(3) S-2・S-6の鉱物脈法による評価

[2] 敷地内断層と活断層との破砕部性状の比較

(コメントNo.127)

[3] K-3の形成環境等を踏まえた評価

[1](3) S-2・S-6 E-8.5-2孔 ー最新面とI/S混合層との関係(範囲A)ー

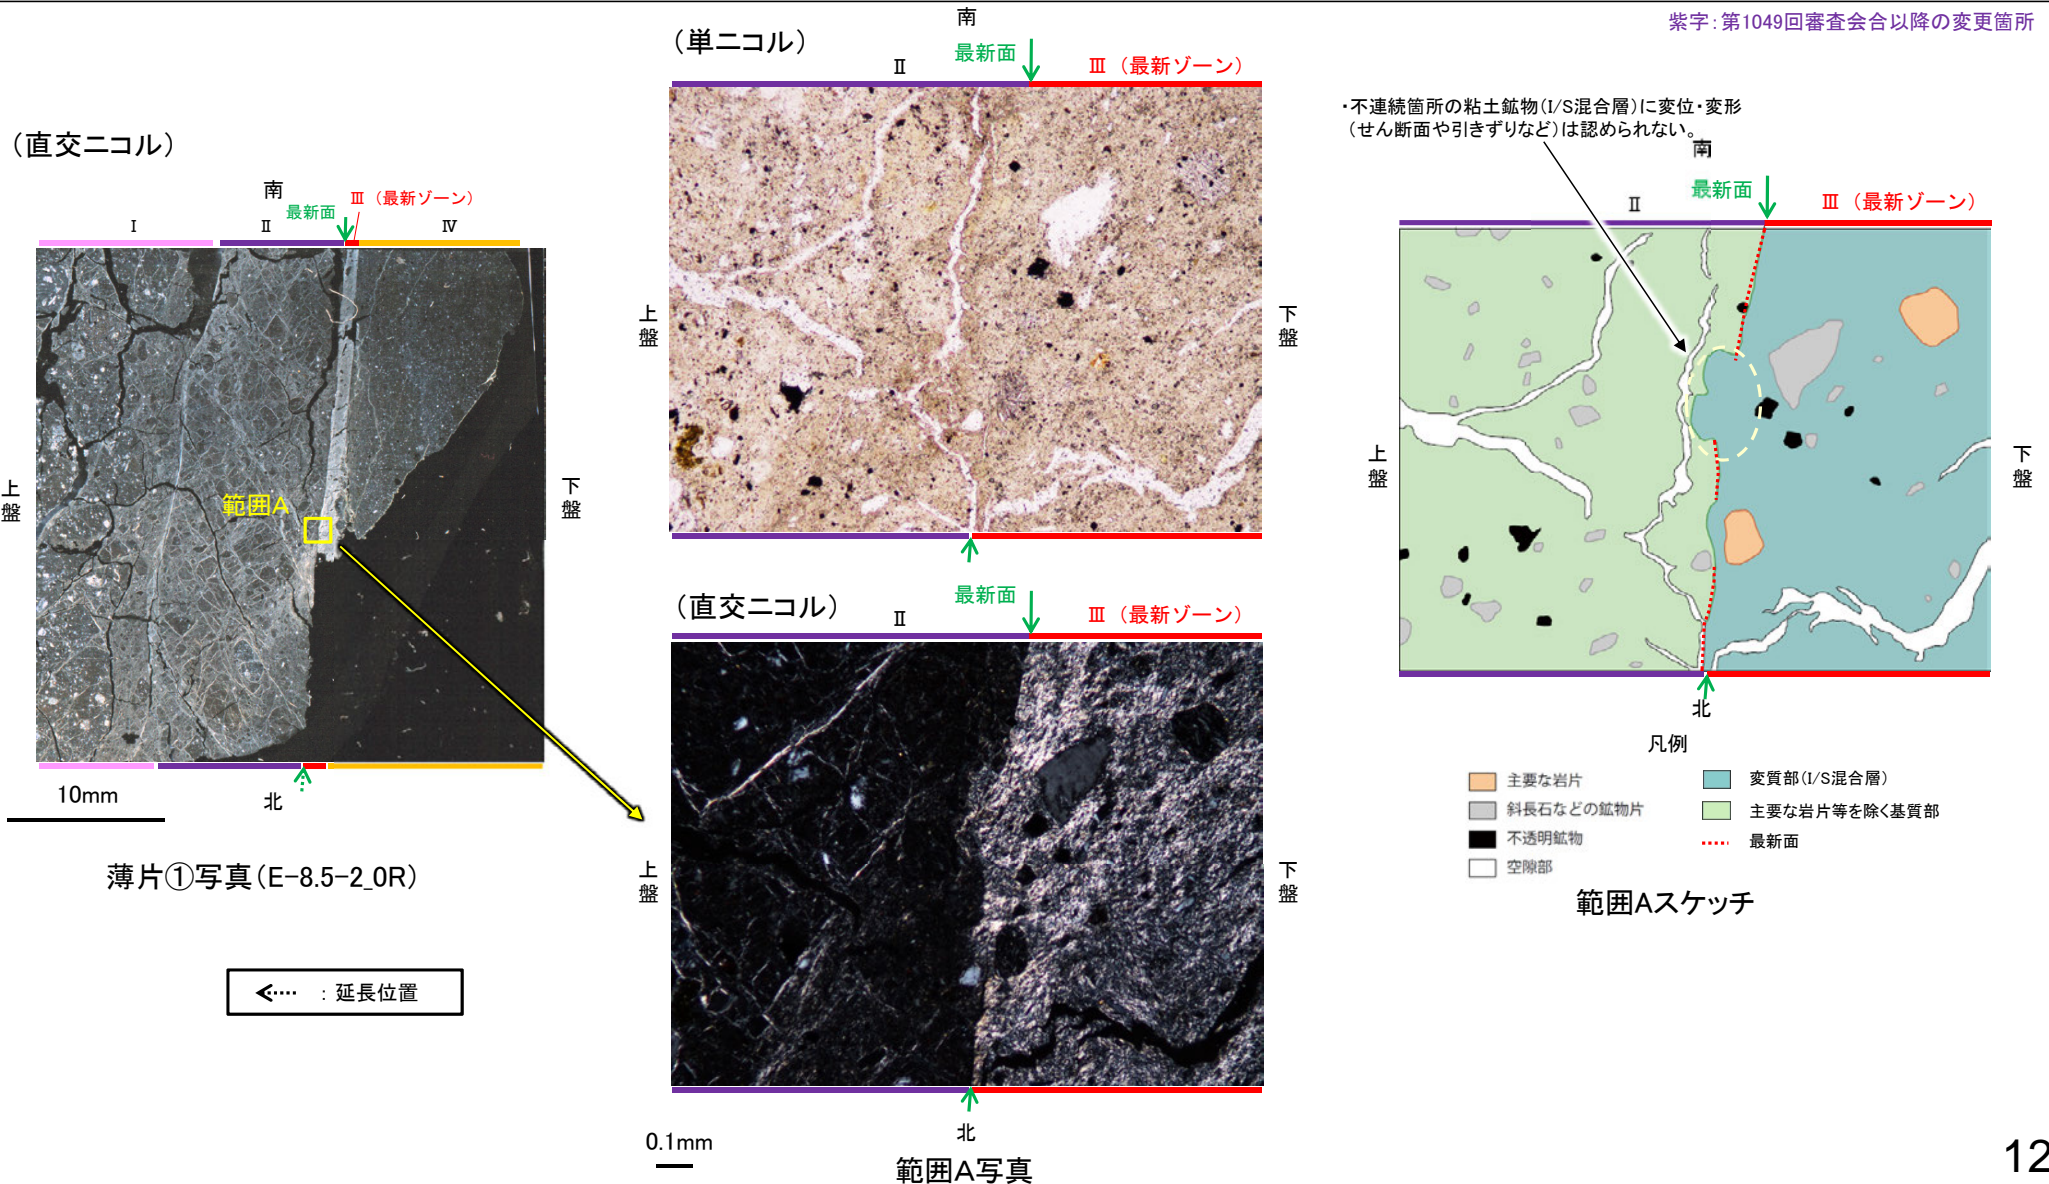
○ただし、現地調査における「断層の最新面が不明瞭になっているものもあり、鉱物脈が明瞭に横断しているようには見えない箇所がある」との指摘を踏まえ、範囲Aの再観察を行った。

○その結果、鉱物脈が最新面を明瞭に横断していないと判断し、最新面と鉱物脈との関係については、他のボーリング孔(K-6.2-2孔, F-8.5' 孔)の薄片で評価を行った。

[1](3) S-2・S-6 E-8.5-2孔 ー最新面とI/S混合層との関係(範囲B)ー

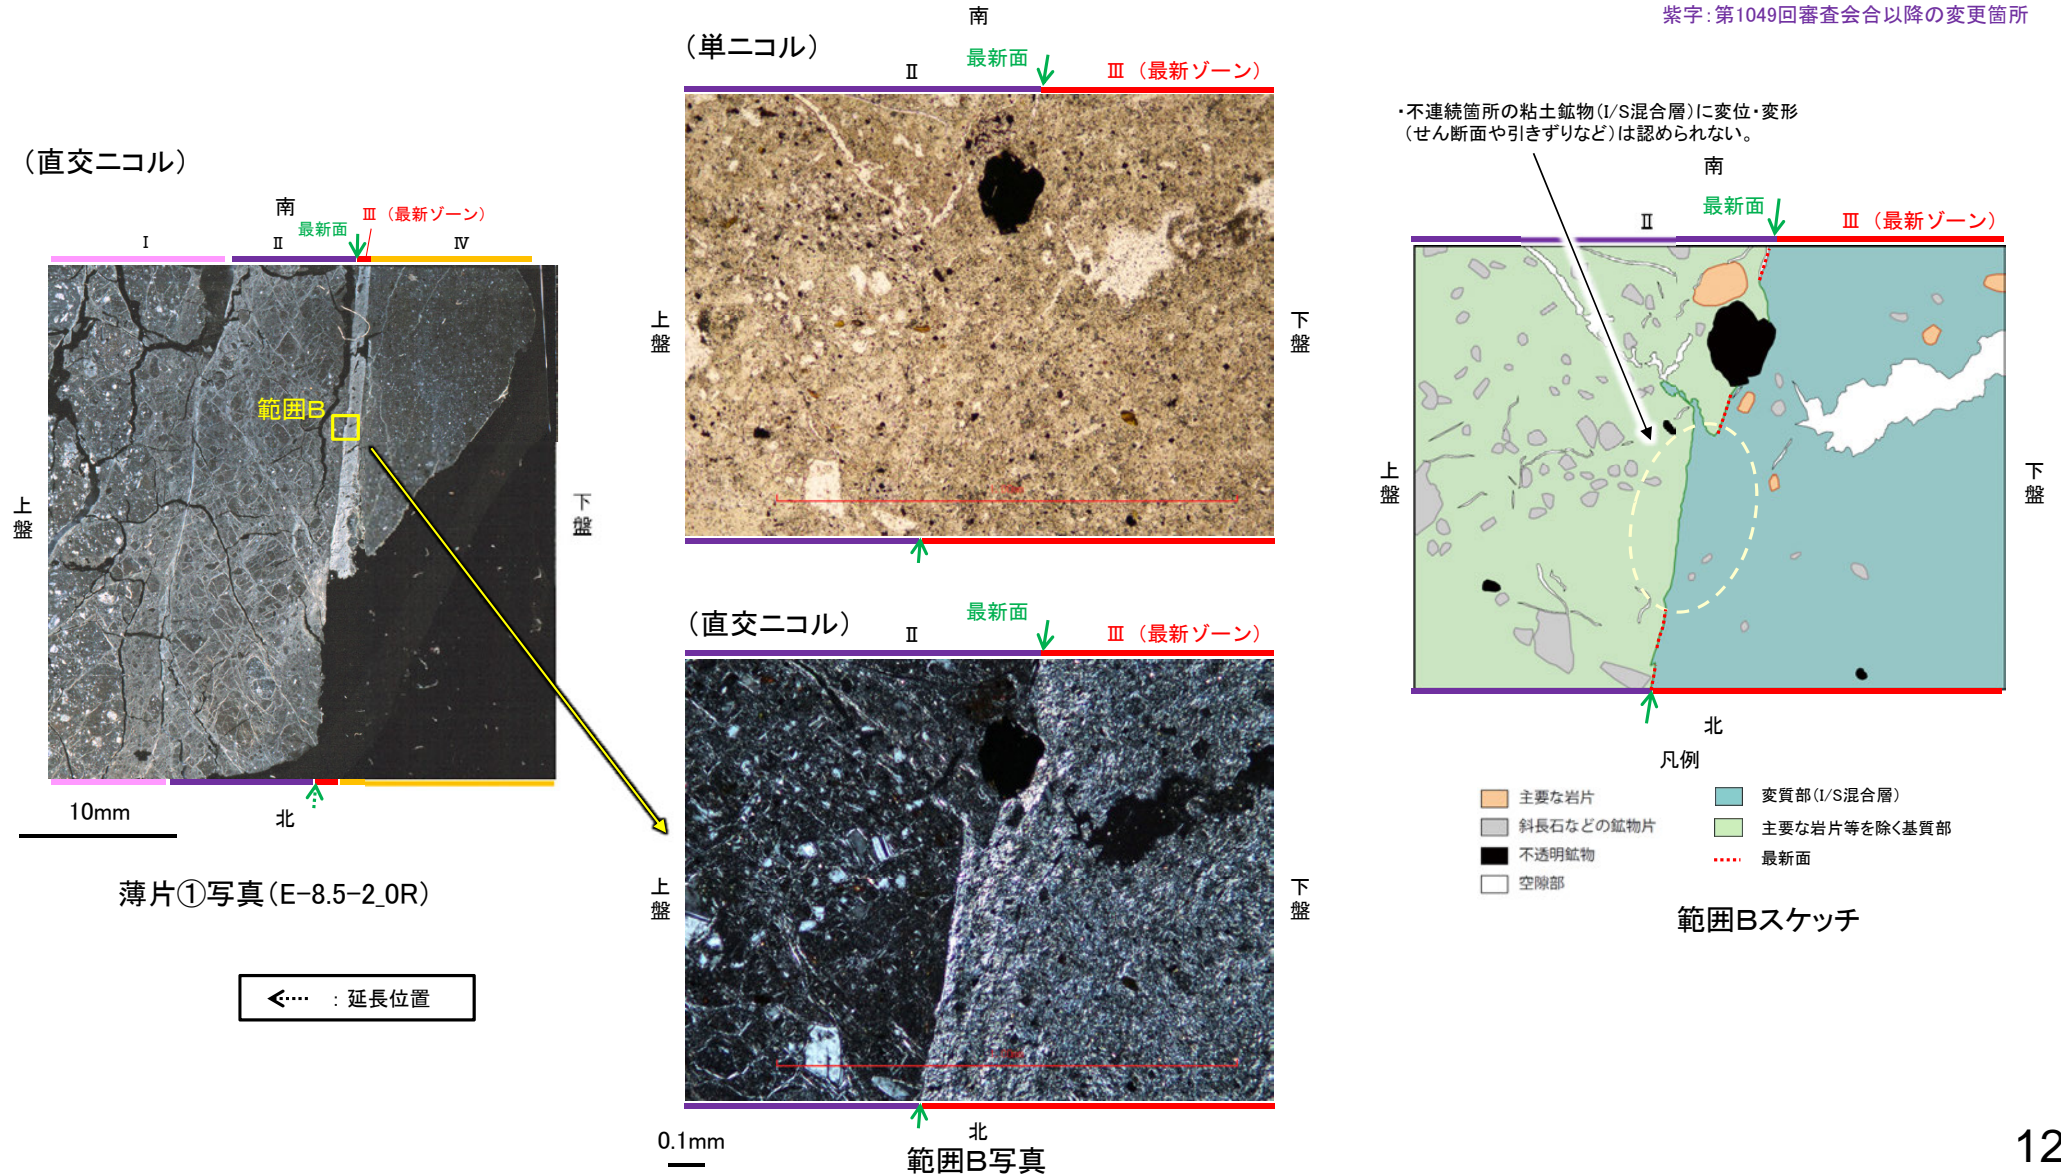
○ただし、現地調査における「断層の最新面が不明瞭になっているものもあり、鉱物脈が明瞭に横断しているようには見えない箇所がある」との指摘を踏まえ、範囲Bの再観察を行った。

○その結果、鉱物脈が最新面を明瞭に横断していないと判断し、最新面と鉱物脈との関係については、他のボーリング孔(K-6.2-2孔, F-8.5' 孔)の薄片で評価を行った。

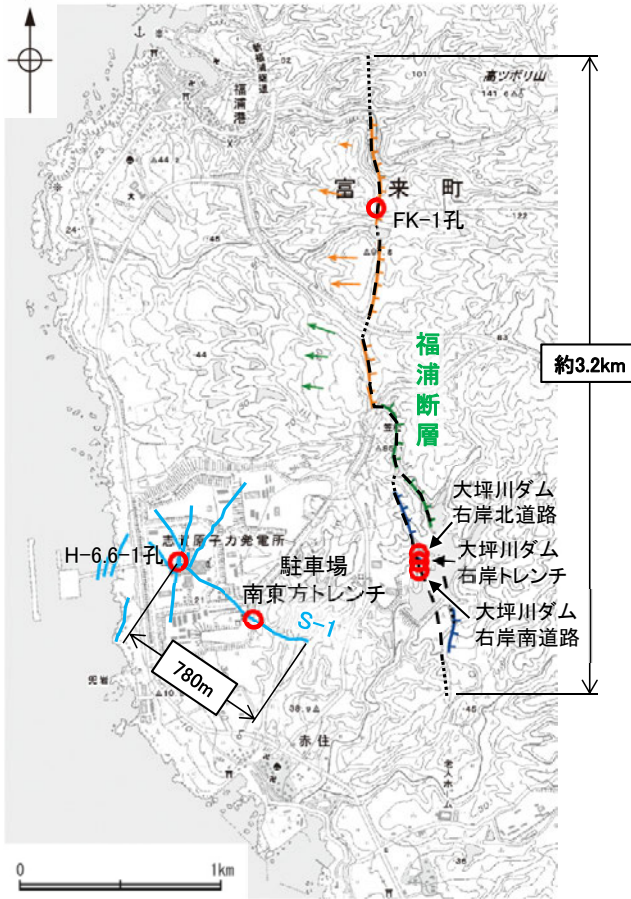
No	コメント		回答概要
127	<p>薄片観察における右記の点について、改めてデータを示した上で、敷地内断層と福浦断層の違いについてより詳細に説明すること。</p>	<p>・敷地内断層と同様、福浦断層においてもY面の不連続が認められる点。</p>	<p>・敷地内断層では、Y面はI/S混合層により不連続となっており、不連続箇所の周辺に連続的なY面は認められない。 ・一方、福浦断層では、Y面の不連続箇所は以下の2パターンに分類され、不連続箇所の周辺に複数の連続的なY面が認められる。 ①: 近接する相対的に活動の新しいY面(連続的なY面)の活動の痕跡(R1面等)による不連続箇所(不連続なY面は最新面ではない) ②: ハロイサイト等(後期更新世以降に生成)による不連続箇所</p>
		<p>・敷地内断層と同様、福浦断層においても粘土鉱物がY面を横断しているように見える点。</p>	<p>・敷地内断層では、Y面(最新面)を粘土鉱物(I/S混合層)が横断して不連続になっており、不連続箇所の粘土鉱物(I/S混合層)に変位・変形は認められない。 ・一方、福浦断層では、Y面を横断しているように見える箇所の粘土鉱物(ハロイサイト等)中に「線状の粘土鉱物」を伴うY面が連続的に認められる。</p>

○非活断層と評価した敷地内断層について、近傍の活断層(福浦断層)と破砕部性状(断層規模, 活動の痕跡など)に違いがあるか比較を行った。
○その結果, 露頭調査, 薄片観察のいずれにおいても, 敷地内断層と活断層で破砕部性状に明瞭な違いが認められた。

○以上より, 敷地内断層は活断層と異なる破砕部性状を有しており, 敷地内断層の最新活動はI/S混合層(少なくとも後期更新世以降に生成したものである)の生成以前と評価したと整合する。

【Y面の不連続箇所(敷地内断層と福浦断層(FK-1孔)の比較)】

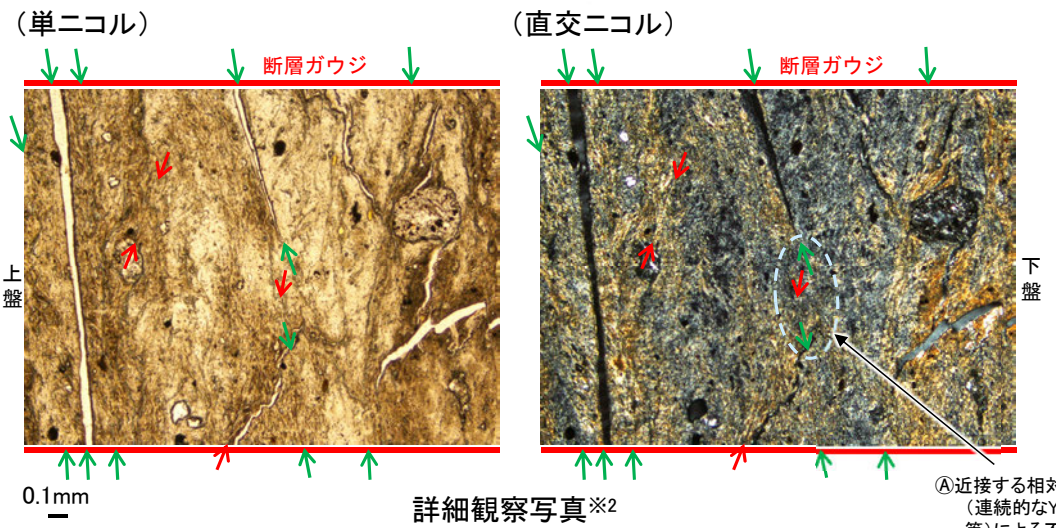
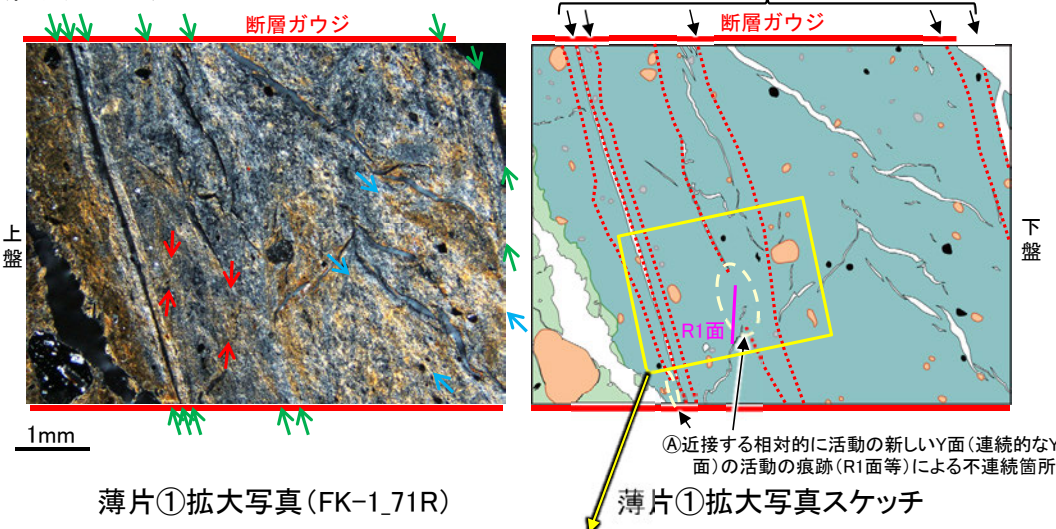
○敷地内断層と福浦断層のいずれの薄片において、Y面が不連続になる箇所が認められることから、これらの不連続箇所の違いについて詳細に観察を行った。

○敷地内断層では、Y面はI/S混合層により不連続となっており、不連続箇所の周辺にその他のY面は認められない。
 ○一方、福浦断層(FK-1孔)では、Y面が不連続となる箇所の粘土鉱物に不明瞭ながらR1面が認められ、不連続箇所の周辺に連続的なY面が認められる。このY面とR1面の関係は、Passchier and Trouw(1999)で示されている「面構造や古いリーデル剪断面の屈曲(例えば模式図のR1によるYの屈曲)」にあたる。よって不連続なY面は、近接する相対的に活動の新しいY面(連続的なY面)の活動の痕跡(R1面等)によりずらされて不連続となっている(パターンA)。

[2] 敷地内断層と福浦断層の比較 — Y面と変質鉱物との関係 —

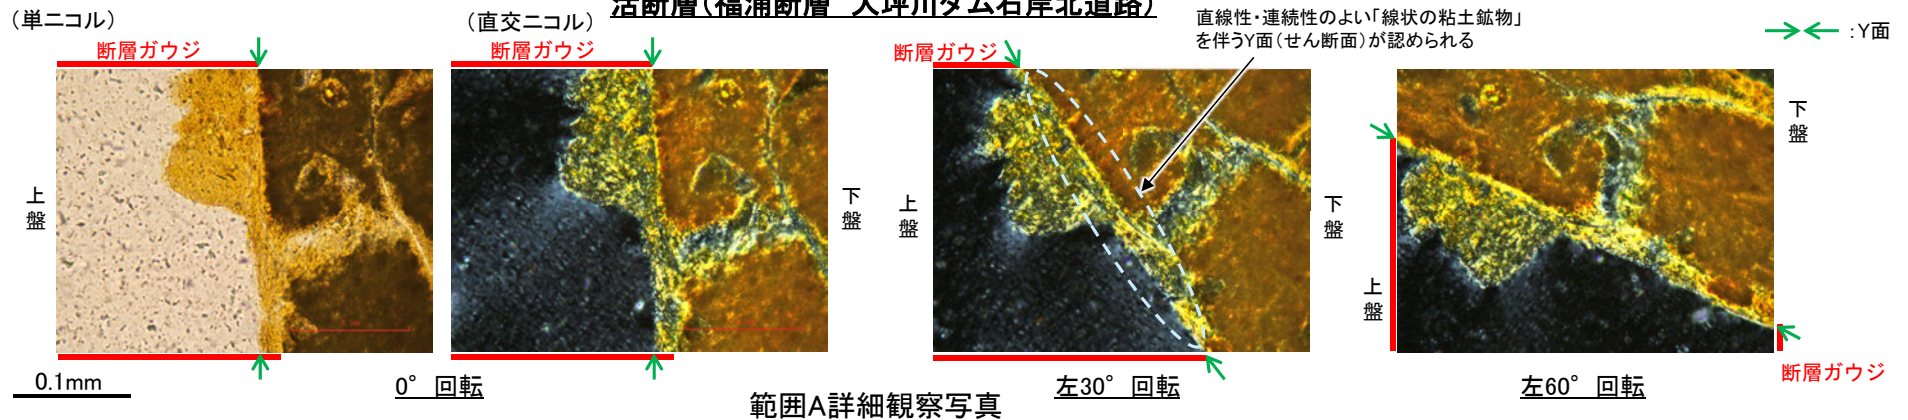
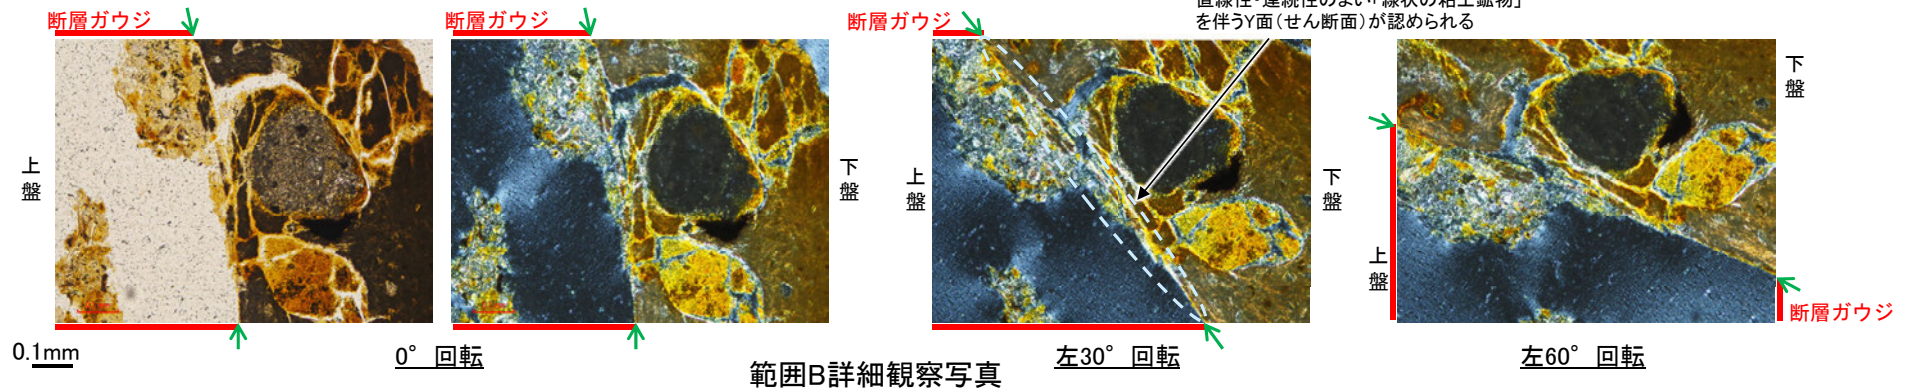
- 敷地内断層と福浦断層のいずれにおいても粘土鉱物がY面を横断しているように見える箇所が認められることから、これらの箇所の違いについて詳細に観察を行った。
- 敷地内断層では、Y面(最新面)を粘土鉱物(I/S混合層)が横断して不連続になっており、不連続箇所の粘土鉱物(I/S混合層)に変位・変形は認められない。
- 一方、福浦断層では、Y面を横断しているように見える箇所の粘土鉱物(ハロイサイト等)中に「線状の粘土鉱物」を伴うY面が連続的に認められる。

不連続箇所の粘土鉱物(I/S混合層)に変位・変形(せん断面や引きずりなど)は認められない

直線性・連続性のよい「線状の粘土鉱物」を伴うY面(せん断面)が認められる

K-3とその他の評価対象断層との性状の比較結果

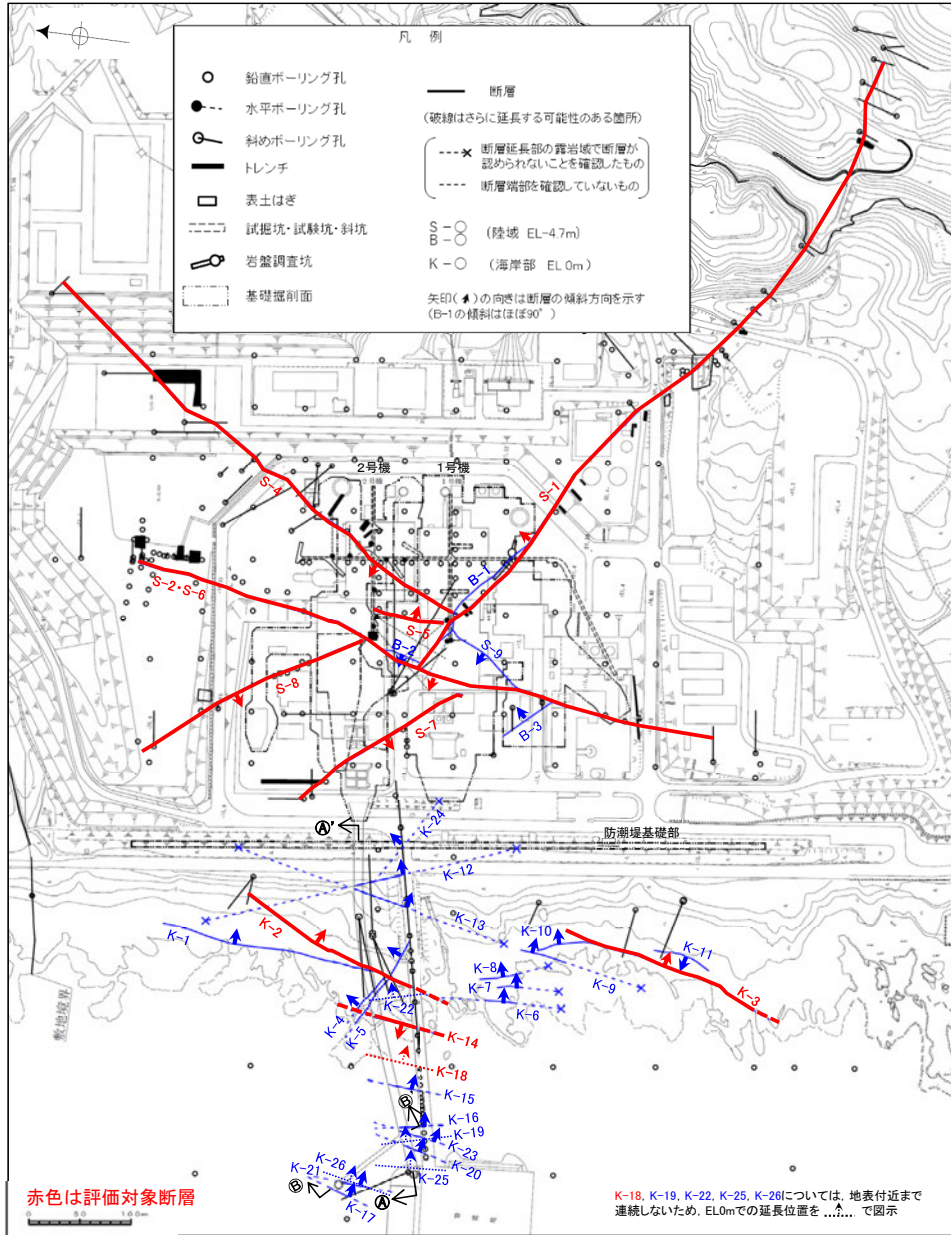
No	コメント	回答概要
128	<p>K-3については、他の敷地内断層と見た目や性状が異なることから、含まれる鉱物等の違いの有無等を明らかにした上で、形成環境等の検討結果も踏まえた評価について説明すること。</p>	<ul style="list-style-type: none"> ・K-3は固結した破碎部のみからなり、薄片においても高い干渉色を呈する鉱物が認められ、その他の評価対象断層と形成環境が異なる可能性があることから、鉱物の追加分析等を実施した。 ・その結果、K-3とその他の評価対象断層は同じような環境下で変質を受けており、いずれの評価対象断層も安山岩形成時の正断層センスの断層活動によって形成されたが、K-3はその後の逆断層センスの断層活動がない。 ・K-3はその他の評価対象断層と異なり、最新面が明確に認定できないことから、K-3の鉱物脈法による評価は、最新面が分布する可能性のある最新ゾーンと鉱物脈(I/S混合層)との関係を用いて活動性評価を行った。M-2.2孔で鉱物脈法を実施した結果、最新ゾーンでは岩片間の基質中に粘土鉱物(I/S混合層)が網目状に分布し、その網目状の粘土鉱物(I/S混合層)に変位・変形は認められない。また、最新ゾーン中の一部の岩片においては、微細な脈状の粘土鉱物(I/S混合層)が岩片の縁辺から内部まで連続的に分布し、この粘土鉱物(I/S混合層)に礫の回転等による変位・変形は認められない。よって、K-3の最新活動は、I/S混合層の生成以前であり、K-3に後期更新世以降の活動は認められない。 ・なお、K-3の最新ゾーンは、破碎流動が認められる固結した破碎部からなり、その形成年代については明確に判断できないものの、封圧の小さな地表付近ではなく、地下深部で形成されたと判断され、上記評価と整合する。

○K-3とその他の評価対象断層の相違点の一つは、逆断層センスを伴う粘土状破碎部の有無であり、共通して認められる固結した破碎部の運動方向等は類似している。破碎部と変質鉱物の形成プロセスに照らすと、いずれの評価対象断層も安山岩形成時の正断層センスの断層活動によって形成されたが、K-3はその後の逆断層センスの断層活動がない。

- また、破碎部中の鉱物組成は、いずれの評価対象断層も類似し、変質鉱物としてI/S混合層が認められることから、同じような環境下で変質作用を受けていると判断した。
- さらに、K-3はその他の評価対象断層と異なり、直線性・連続性のよい面構造が認められず、最新面が明確に認定できないことから、K-3の鉱物脈法による評価は、最新面が分布する可能性のある最新ゾーンと鉱物脈(I/S混合層)との関係を用いて活動性評価を行う。
